**Objet : Ponceau sur les lots P-137 et P-138, Sainte-Geneviève-de-Berthier**

OBJET : PONCEAU LOTS P-137 ET P-138

## RAPPORT D'INSPECTION

Photo # : 4

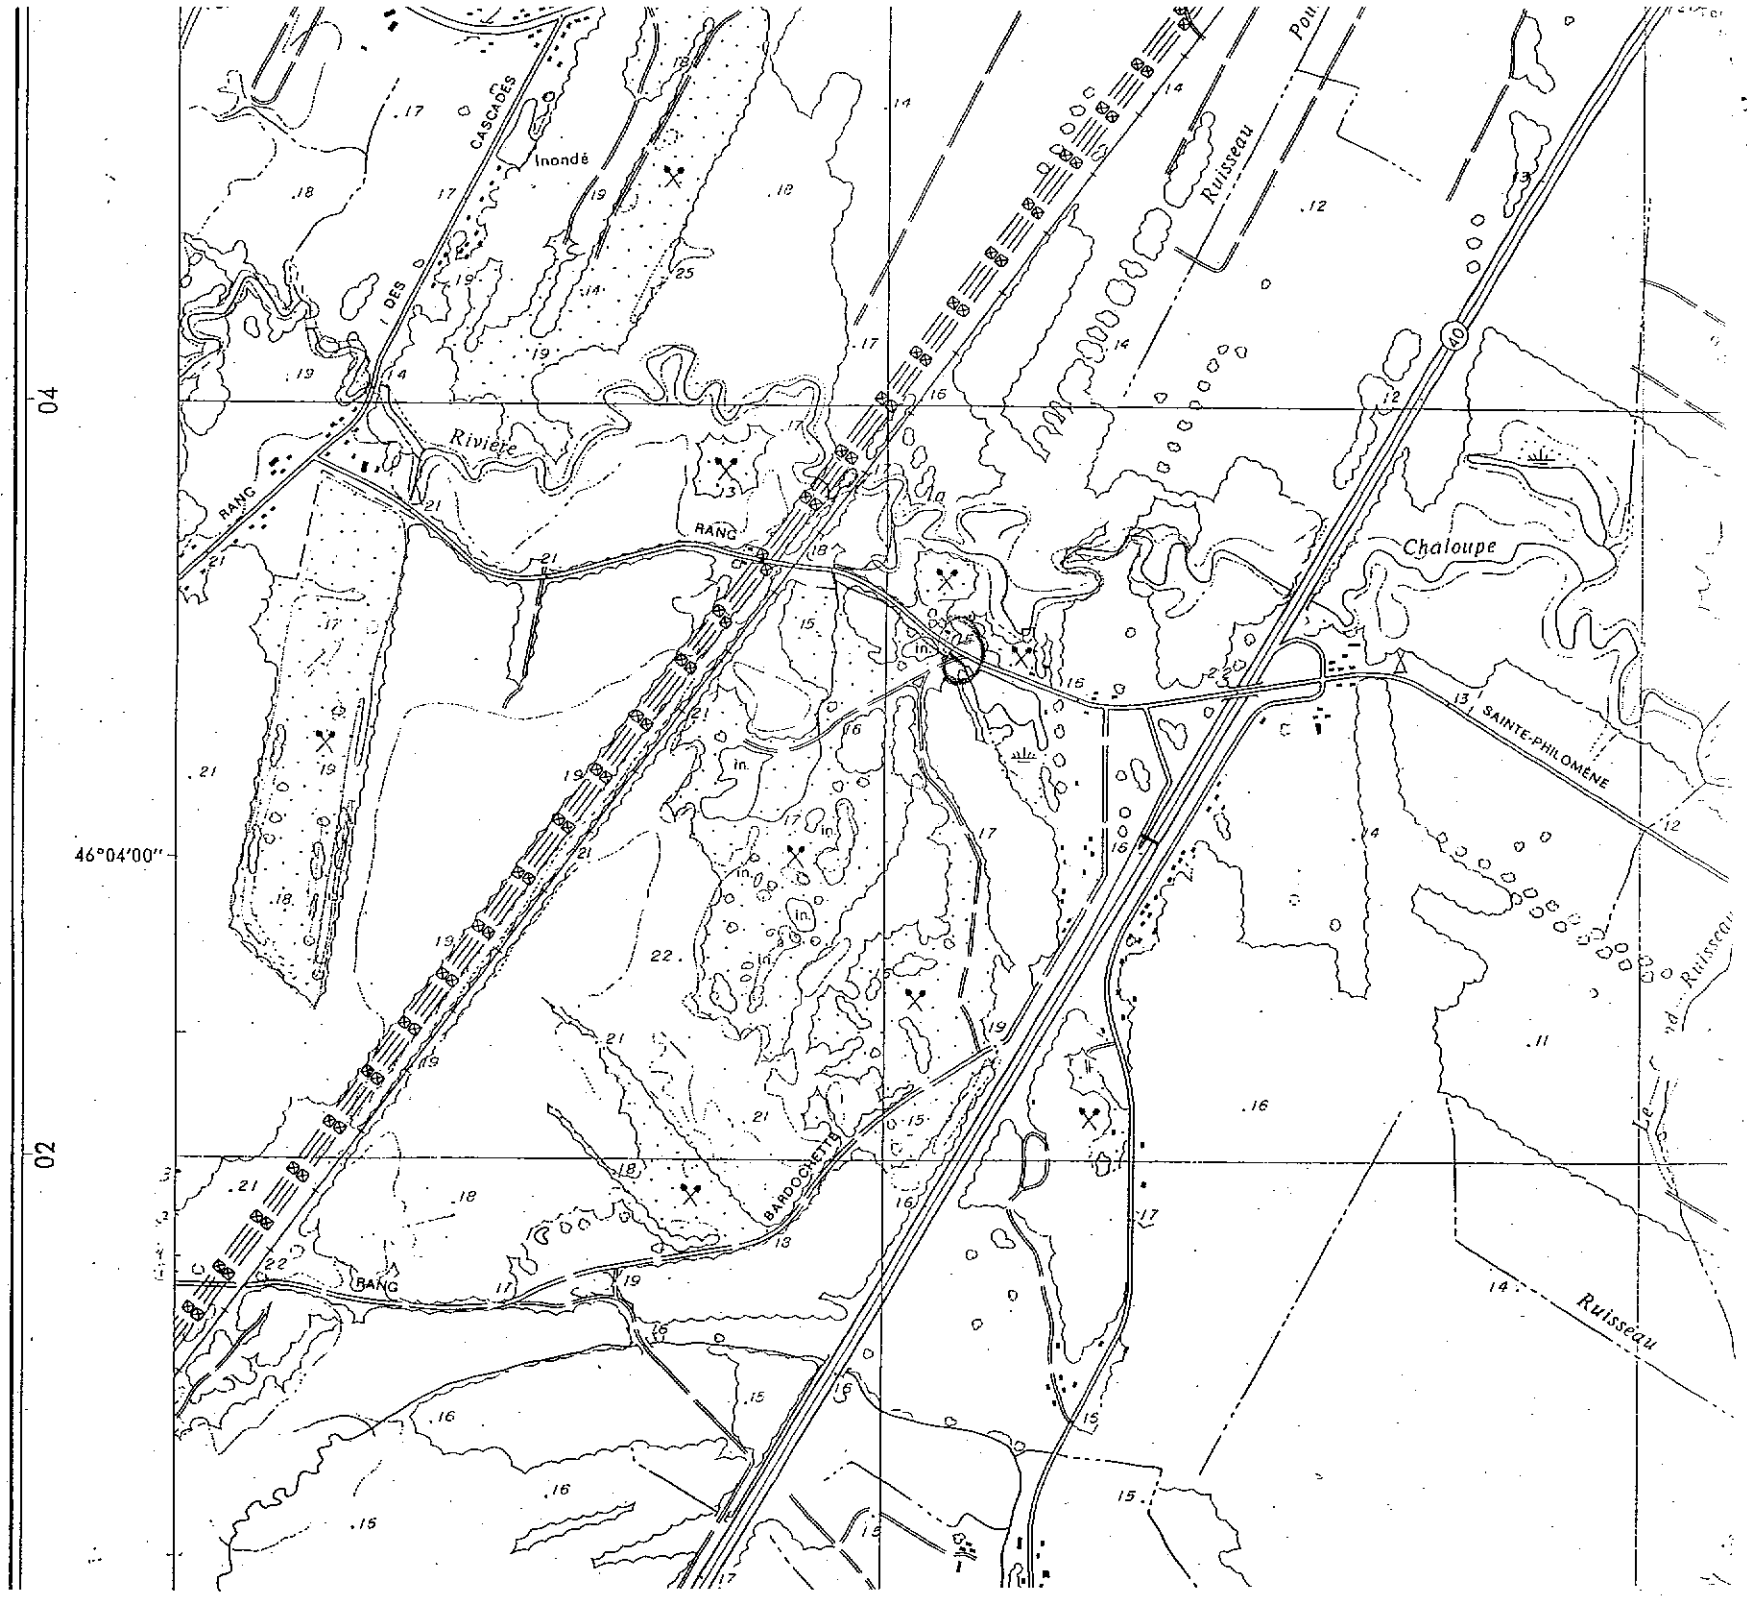
Vue sur l'ensemble du remblai entourant le ponceau.
